女川原子力発電所第2号機 工事計画審査資料

資料番号 O2-他-F-24-0015\_改4

女川原子力発電所第2号機  
地下水位の設定、耐震評価における断面選定  
(指摘事項に対する回答)及び  
後施工せん断補強筋(CCb工法)の適用性について

2021年9月3日  
東北電力株式会社

3.11 地震の検証解析結果と矢板護岸の水平変位実測値の比較

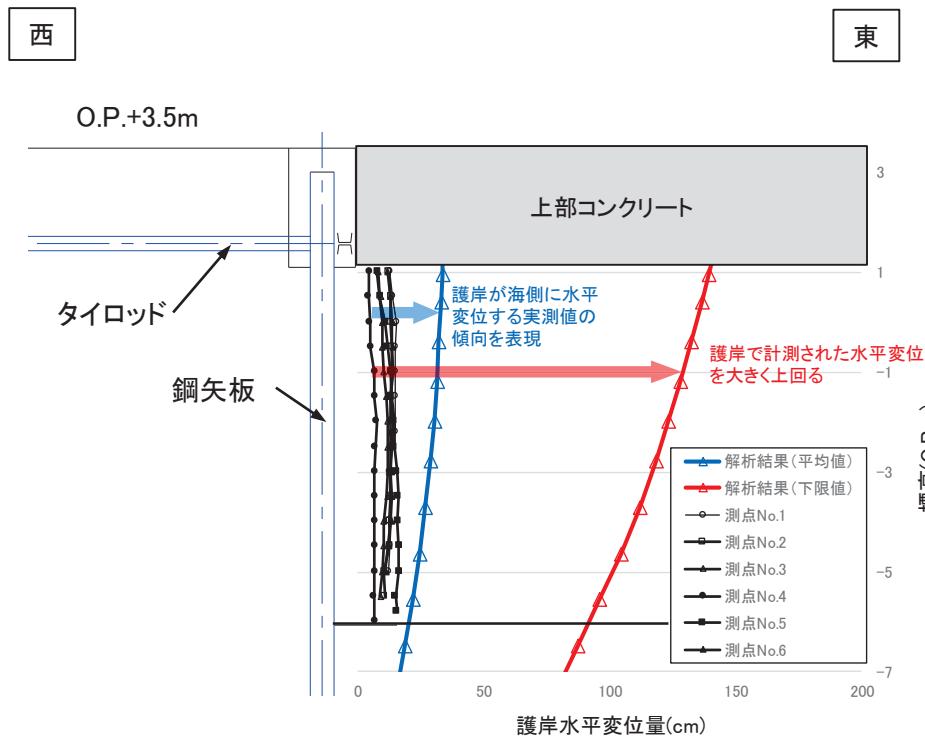
3.11地震後に発電所敷地の護岸で計測された水平変位を踏まえ、有効応力解析の妥当性及び液状化強度特性の保守性について検証し、説明すること。

- 液状化強度試験の平均値に対する検証解析の結果、海側の旧表土が一部液状化した影響により矢板護岸に水平変位が発生し、地震後に実測された水平変位の傾向を解析上表現できていることから、有効応力解析の妥当性を確認した。
- 設計に使用した設定である液状化強度試験の下限値に対する検証解析の結果、地下水位以下の旧表土が広く液状化したことにより矢板護岸の水平変位量は実測値を大きく上回ることから、女川の液状化強度特性の設定が保守性を有していることを確認した。

B-B断面の最大過剰間隙水圧比分布(Ss-D1(++) )

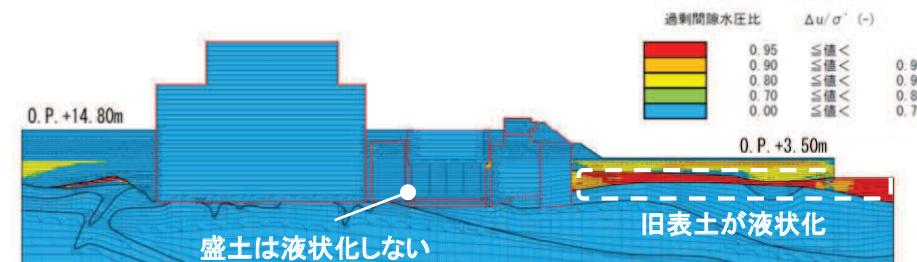
解析手法選定フロー④における液状化等の影響を受けないことを定量的に確認できた施設について、影響を受けなかった要因を分析した上で、評価結果を説明すること。

B-B断面の有効応力解析による過剰間隙水圧比分布では、傾斜部の下方を含むO.P.+3.5m盤の旧表土が液状化している。  
海水ポンプ室近傍の盛土は液状化していない。

最大照査値の一覧 (構造強度及び通水機能を有することの確認)

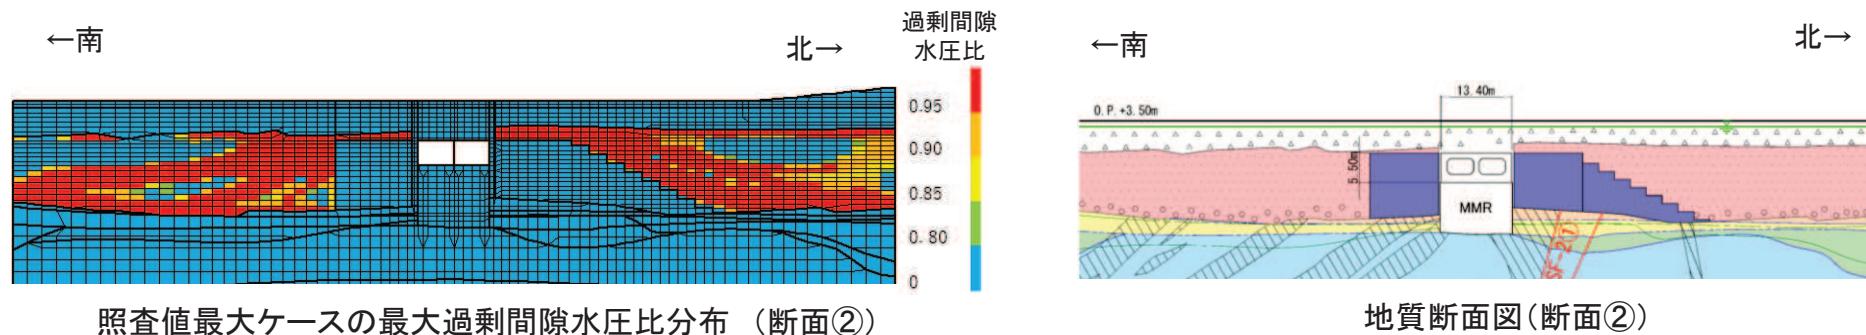
解析手法選定フロー⑤で示す施設について、地盤改良及び後施工せん断補強筋等の効果を踏まえた耐震評価の結果並びに浮上りの評価及び地下水位が低い場合の影響評価の結果を説明すること。

- 取水路(標準部)直線部における有効応力解析の結果、防潮堤より海側の断面においては、地下水位以深の旧表土の広範囲に液状化が発生している。地下水位が地表面近傍にあり、液状化が発生しやすい断面②の最大過剰間隙水圧分布比を下図に示す。
- 構造強度を有すること、通水機能を有することの確認において、基準地震動Ssに対する全応力解析と有効応力解析の照査値を比較すると、曲げ・軸力系の破壊、せん断破壊の照査とも、ほぼ同等の結果となった。
- 両解析手法において、曲げ・軸力系の破壊、せん断破壊の照査とともに、許容限界を下回ることを確認した。

地下水位を基礎版下端レベルとした場合(パターンA)

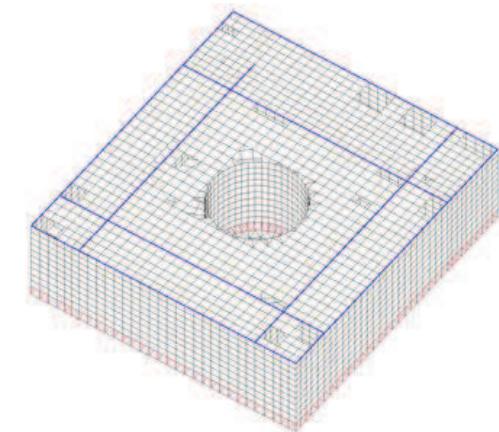
設計用地下水位を高めに設定していることを踏まえ、地下水位が低い場合の影響を整理して説明すること。

- 原子炉建屋基礎版の評価において、浮力の算定にあたっては、既工認実績も踏まえて、地下水位を基礎版中央レベルに設定している。一方で、浸透流解析の結果は原子炉建屋基礎版よりも低い位置であることから、パターンAとして地下水位を基礎版下端レベルに設定した場合の影響を検討した。
- 検討の結果、鉛直方向上向きのケースでは発生値は減少傾向にあり、鉛直方向下向きのケースでは発生値は変わらない結果となった。いずれのケースでも発生値は許容限界を下回っており、地下水位の変化が原子炉建屋基礎版が有する耐震性への影響は無いことを確認した。
- なお、接地圧の評価においては、地下水位を考慮しないSRモデルによる地震応答解析結果を用いて評価を行うため、評価結果への影響はない。
